Controlebezoek - Periodiek [Hfst 6.5]

Niet conform

Verslagnummer:
 40/17112025/52309/59364/2

Inspectie adres: Akkerbouwstraat 50, 2170
 Antwerpen (België)
 Type: Controlebezoek - Periodiek [Hfst 6.5]

Elektrisch bord

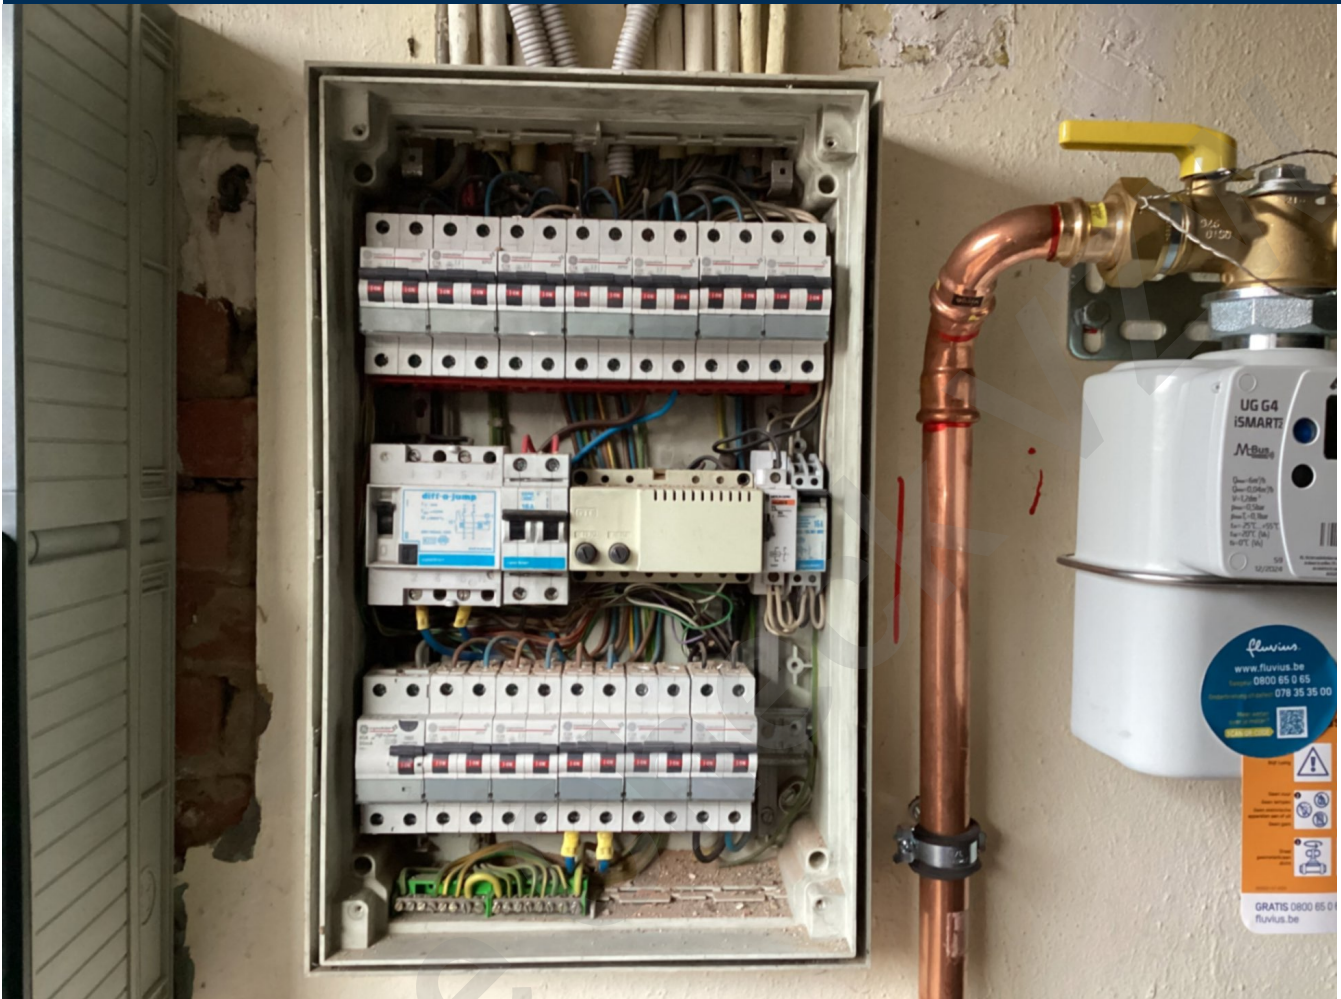
- De aardingsonderbreker is niet conform of afwezig. - oAfd 5.4.3.5
 - De aarding van de stopcontacten zijn niet aangesloten op de aardingsgeleider. - oAfd 5.3.5.2.b

- Extra opmerking: O.a. badkamer en slaapkamers.
- Het verdeelbord is onvoldoende gemarkeerd. Individuele markering, voedingsspanning en/of gevarendriehoek ontbreken. - oAfd 3.1.3.3; Afd 9.4.1

- Het eendraadsschema en situatieplan zijn niet aanwezig. - oAfd 3.1.2.1
 - De beschermingsgraad van de ruimte moet ten minste IPXX-D zijn voor ruimtes publiek toegankelijk en IPXX-B voor gewone ruimtes. - oAfd 4.2.2.3

- Er bevinden zich differentieelstroombeschermingsinrichtingen van het type AC in de installatie, welke niet meer toegelaten zijn. - oAfd 5.3.5.3.a
 - Aansluitingen voor samenvoegingen, verbindingen of aftakkingen van kabels werden niet uitgevoerd in overeenstemming met de regels van de kunst in dozen, borden, aansluitklemmen van schakelaars, stopcontacten of in de ruimtes van hanglichtarmaturen. De inbouwdozen van schakelaars en stopcontacten moeten voldoende groot zijn om gemakkelijk verbindingen hierin te kunnen maken. - oAfd 5.1.1.2; Afd 1.4.1; Afd 1.4.2; Afd 5.2.6
